## 核燃料物質使用変更許可申請書の一部補正について

核原料物質、核燃料物質及び原子炉の規制に関する法律第55条第1項の規定に基づき、令和4年10月24日付けNFD発第3361号をもって申請しましたNFDホットラボ施設の核燃料物質使用変更許可申請書を別紙のとおり一部補正いたします。

I NFDホットラボ施設

核燃料物質使用変更許可申請書新旧対照表

第9-3図 換気空調設備系統図

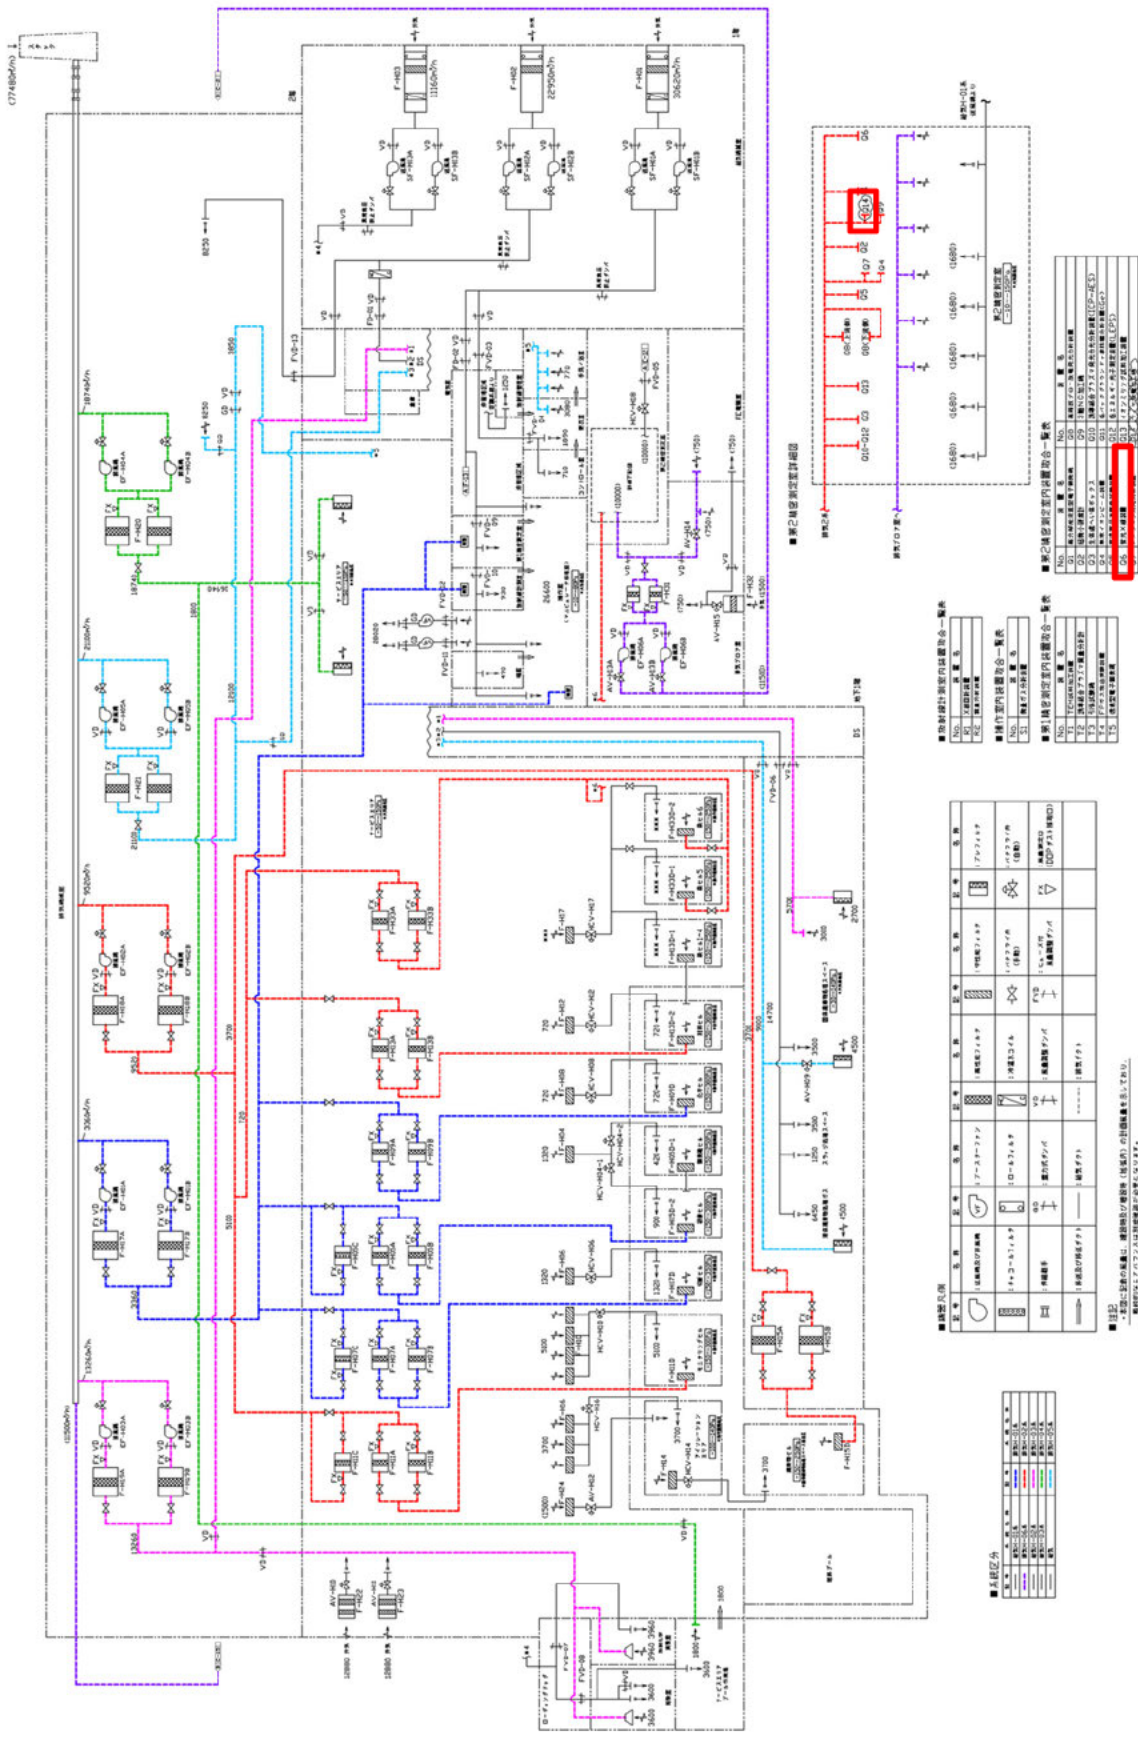
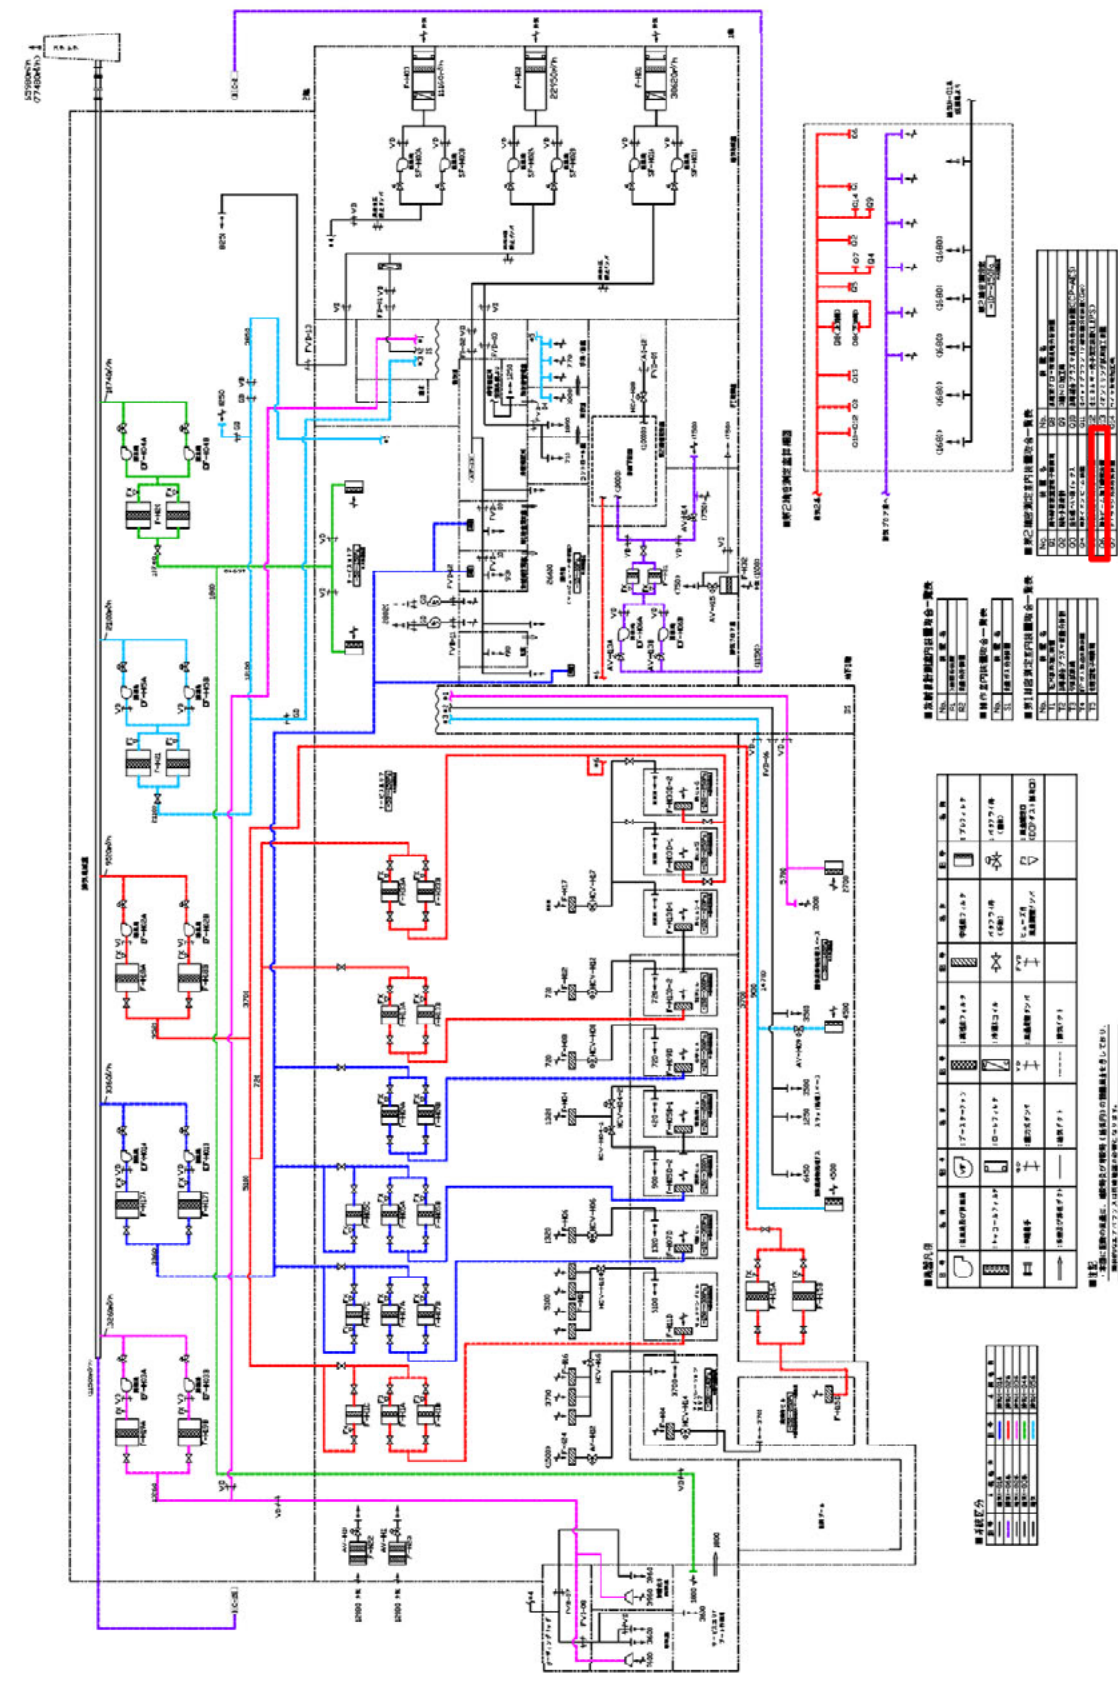
(4) 記載の見直し②

第9-5図 排気ダクト配置図（1階）

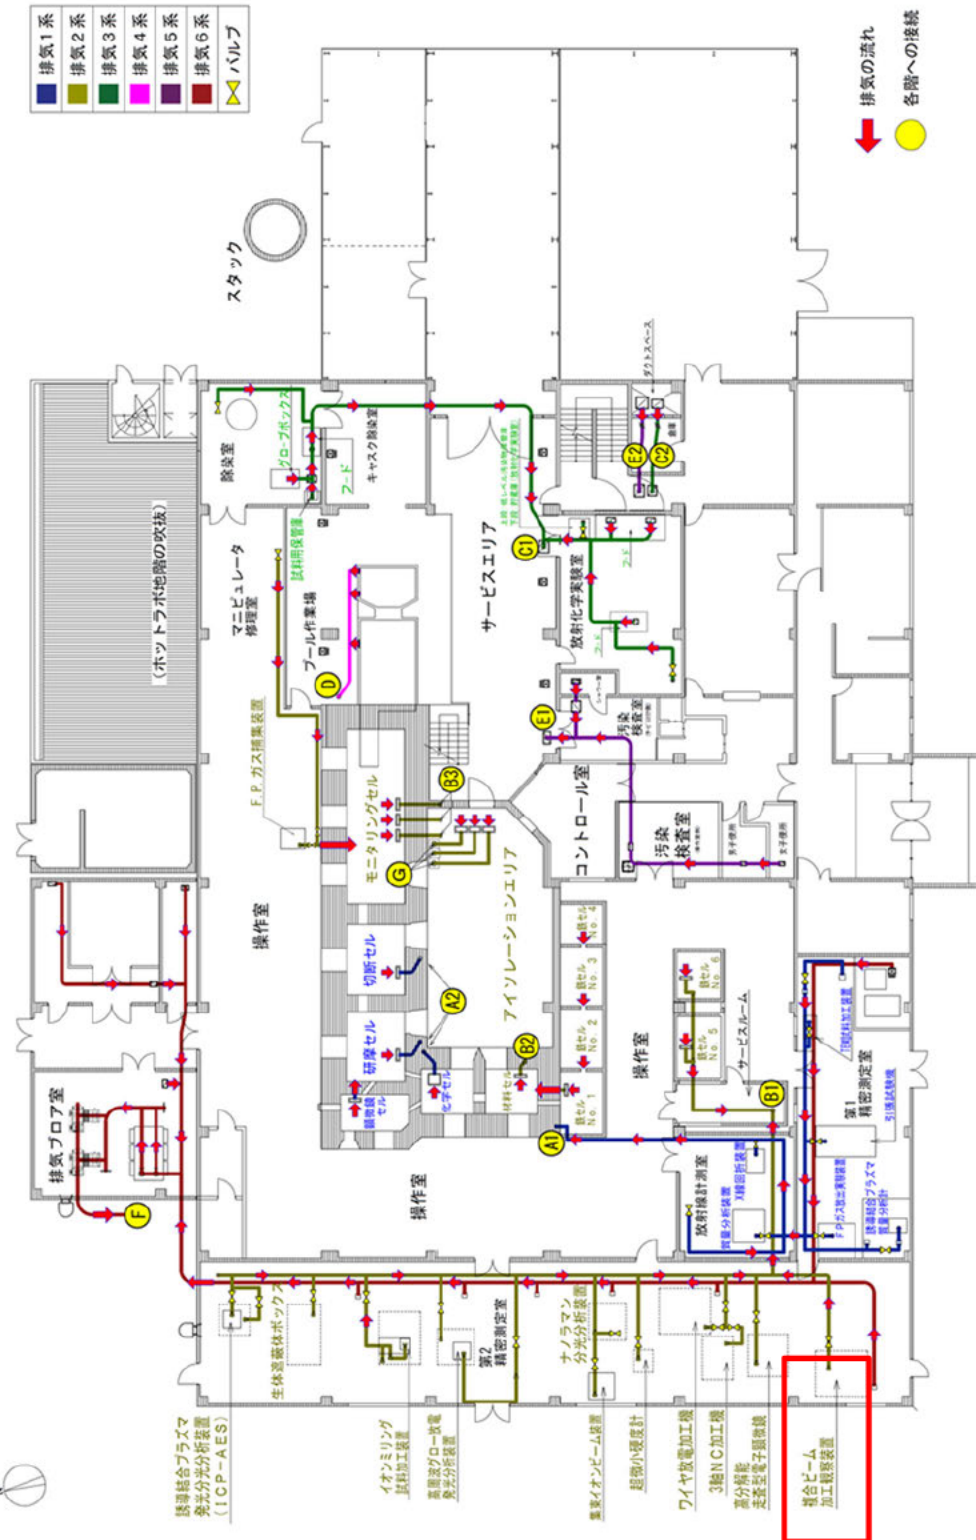
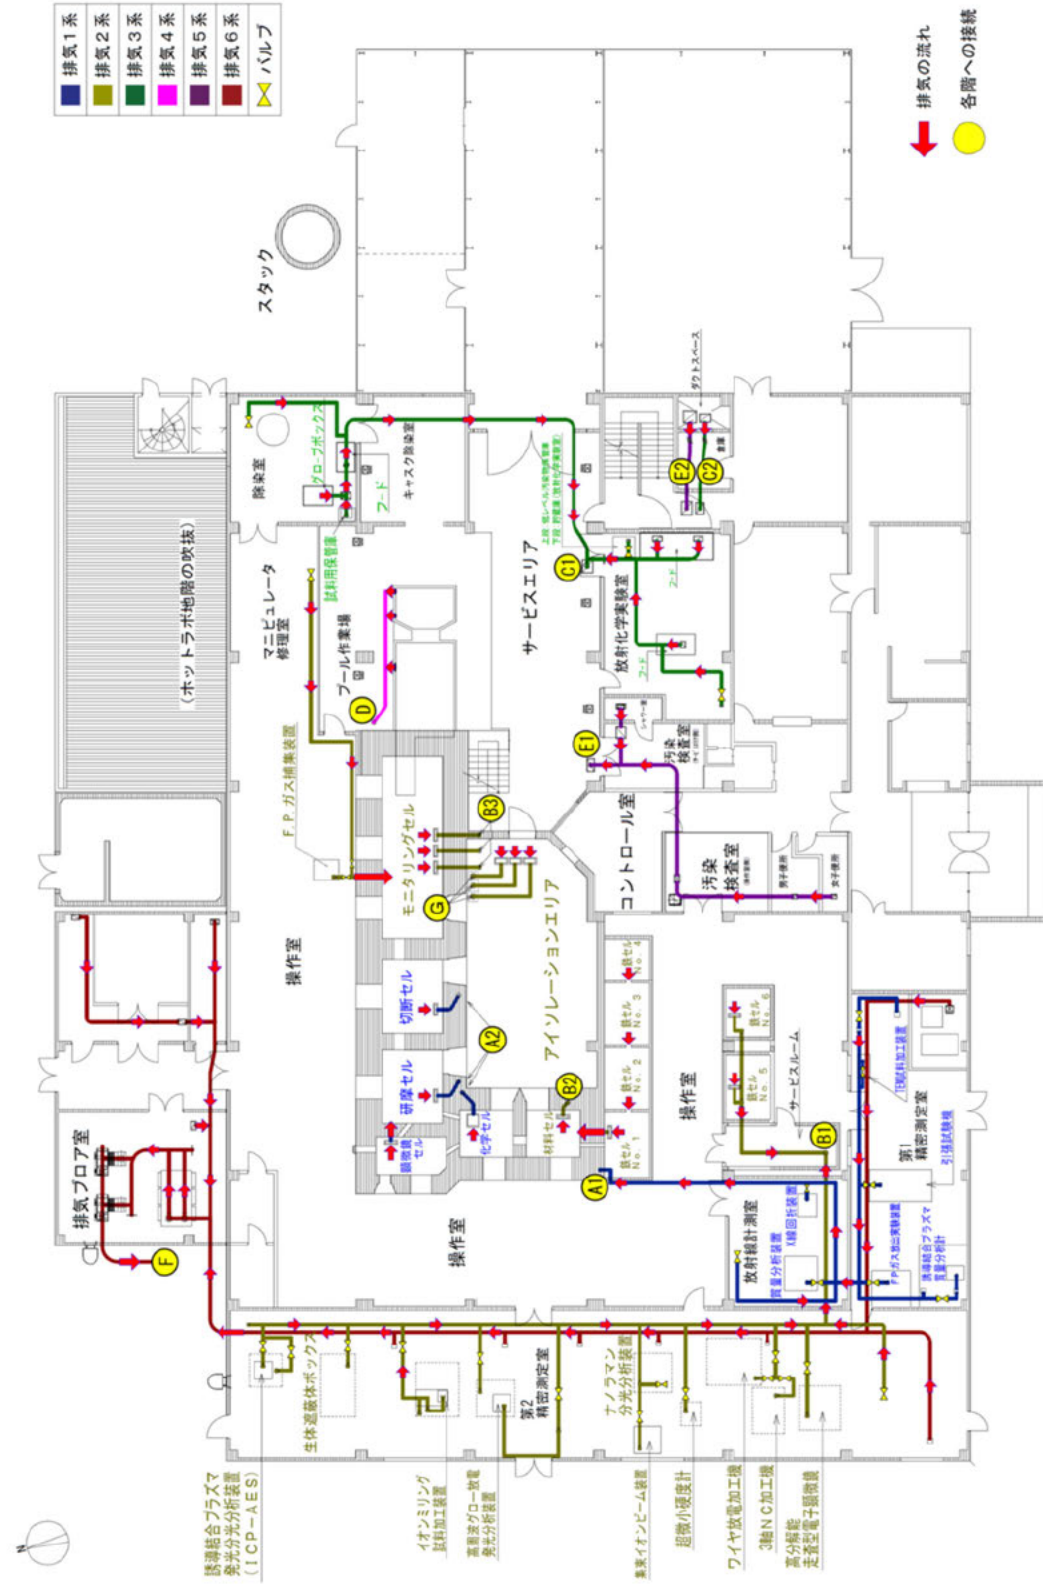
| 変更前  | 変更後   | 変更理由                |
|--|---|---------------------|
| <p>第7-13図 電子ビーム溶接機の構造図（省略）～<br/>第7-47図 気体加圧型内圧負荷装置の構造図（省略）</p> | <p>第7-13図 電子ビーム溶接機の構造図（図面に変更なし）～<br/>第7-47図 気体加圧型内圧負荷装置の構造図（図面に変更なし）</p> <div data-bbox="1558 426 2439 1180" style="background-color: black; width: 100%; height: 100%; margin: 20px 0;"></div> | <p>(1) 新規設備の導入①</p> |
